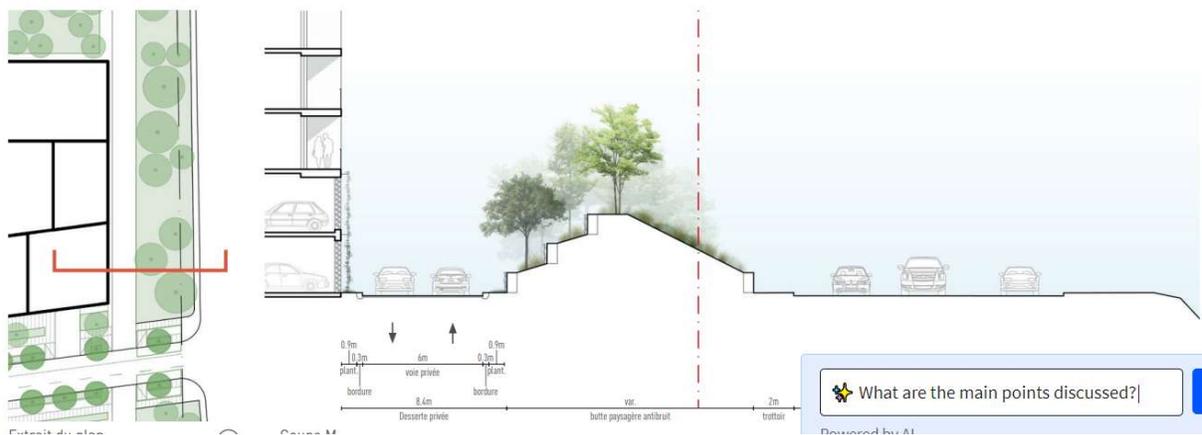
En face des condominiums Versailles pour pendre notre vue.

Une butée qui ne sert à rien

Déplacer le bâtiment de 12 étages vers l'est et qu'un parc soit accessible aux résidents actuels. Une butée de 200' inutile (du moins pourquoi plus grande que plus loin). De plus, l'accès aux bâtiments par la rue Pierre-Corneille ne devrait pas exister pour préserver un minimum de quiétude.

Élimination d’une centaine de stationnement dans la rue. Où vont se garer nos visiteurs? Emprise sur notre terrain? Arbres matures déjà en place! **Y-a-t-il entente avec l’arrondissement d’Anjou?**
